Opinia Nr 006727

z wyników przeprowadzonych oględzin - ekspertyzy urządzeń grzewczo-kominowych

w budynku przy ul. 1-go Maja nr 145/24 w Dąbrowej
dotycząca urządzeń grzewczo-kominowych używanych przez
B.O.K. Sobiecin

Opinia Nr 006253

SZKIC ORIENTACYJNY

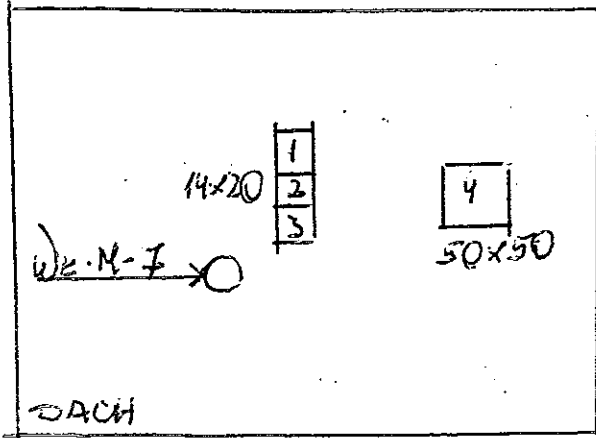
1. Istniejące piece pokojowe i kuchenne prawidłowo podłączone do przewodów nr 4 (50x50cm) i nr 3 (14x20). Wentylacja wyczeriwca kuchni prawidłowo w przewodzie nr 1 z zamontowanym układem kontrolnym.
2. Alternatywa: po likwidacji istniejącego pieca na paliwo stałe, kocioł gazowy CO z zamontowaną kuchenką podłączyć do zewnętrznej instalacji powietrzno-spalinowej zgodnie z wymaganiami producenta i w oparciu o projekt.
3. Dla prawidłowego funkcjonowania urządzeń grzewczo-kominowych zapewnić należy napływ powietrza z zewnątrz poprzez urządzenia nawiewne.

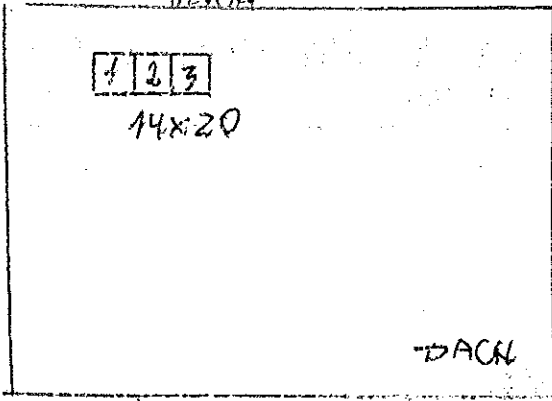
1. Tytuł przewód ul. 1. Maja przeznaczenia do podłączenia jednego pieca kuchenno-gazowego lub gazowego (umieszczone na oszalowanej kondygnacji). Proponuje się mieć kocioł gazowy CO z zamkniętą komorą palącą do zamontowania w pomieszczeniu spalarni gazowej z wentylacją mechaniczną i o sprężeniu o projekcie.
2. Dotyczyjące wykonania, budowy, wykonania wrażliwości i przepisy projektowe kominowe.
3. Dla prawidłowego funkcjonowania urządzeń kominowych zapewnienie właściwej współpracy z wentylacją mechaniczną i wentylacją mechaniczną.
